# Flytec 6020 / Bräuniger IQ Competino+

## Notes de mise à jour du logiciel

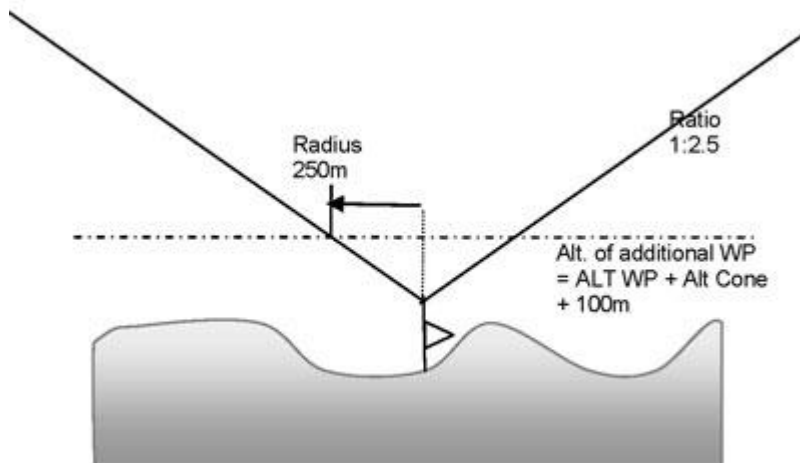
- It has come to our attention that the PWC failed to inform us that it is allowable to define a CESS where the tip of the cone is floating above the ground. For this reason, please follow the procedure below to enter such a CESS. Once the CESS concept is fully defined and codified, Flytec will of course, create an easier method to define a "floating CESS" in the instrument.

- At the moment, the best way to define a floating CESS in the 6030:
  - 1- duplicate the waypoint to be used for the CESS but with the altitude set to the altitude of the CESS tip plus 100m

- 2- set the CESS radius in the Competition Route to 250m (which equals to the cone ratio of 1:2.5). If a different slope is used then the radius will need to be adjusted appropriately (i.e.,  $100 * \text{slope}$ )

- As an example from the first practice task: The cone was defined with the tip at 50m AGL or 231m MSL and ratio 1:2.5. In this case you must make a new waypoint (with the same coordinates) with altitude set at  $(231\text{m} + 100\text{m} = 331\text{m})$ . Then set the radius to 250m and the ratio to 2.5 when setting the parameters for the CESS in the Competition Route.
